**INFORME DE HITO DE CONTROL N° 16217-2023-
CG/AGR-SCC**

**EJECUCIÓN DEL SERVICIO “LIMPIEZA Y
DESCOLMATACIÓN DEL RÍO PIURA, SECTOR EL ALA,
DISTRITO BUENOS AIRES, SALITRAL, PROVINCIA DE
MORROPÓN, DEPARTAMENTO DE PIURA”**

**HITO DE CONTROL N° 01 – ELABORACIÓN DE LA FICHA
TÉCNICA DEFINITIVA**

Foto N° 01: Bench Mark 2 monumentado (BM2).

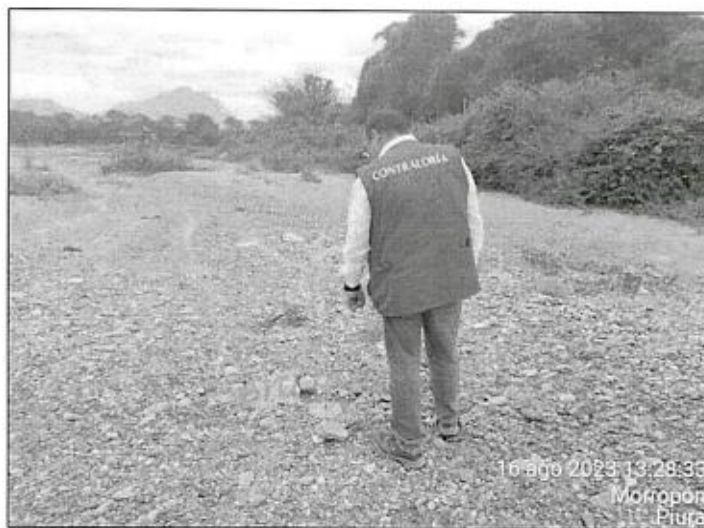
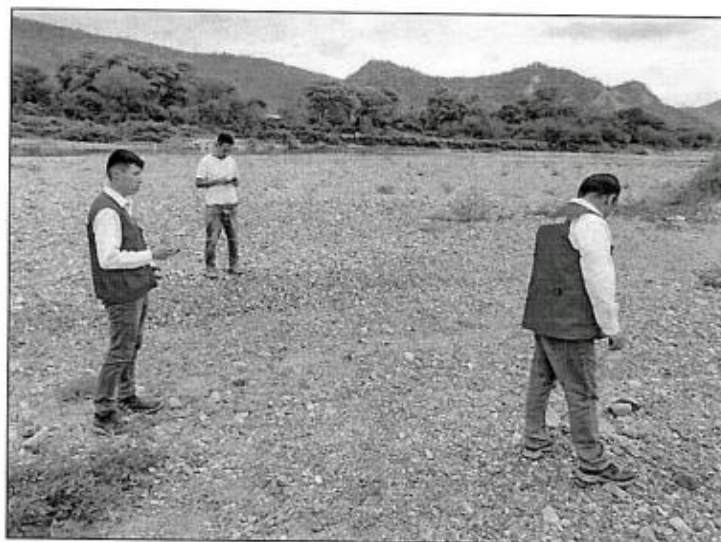
La situación antes expuesta, sobre la monumentación de uno de los BM (Bench Mark 2 - BM2) sobre el cauce del río Piura, en el sector que se encuentra dentro del área de intervención del “Servicio”, acrecenta la probabilidad que, por motivos de la ejecución de la prestación, este BM2 sea alterado, modificado o eliminado; hecho que afectaría el control topográfico de la obra en desmedro de la consecución de la calidad y objetivos del “Servicio”.

La situación expuesta genera el riesgo de que el Bench Mark 2 sea alterado, modificado o eliminado por motivos de la ejecución de la prestación, alterando el carácter permanente del mismo y podría afectar el control topográfico de la intervención, perjudicando el logro de los objetivos y la calidad del “Servicio”.
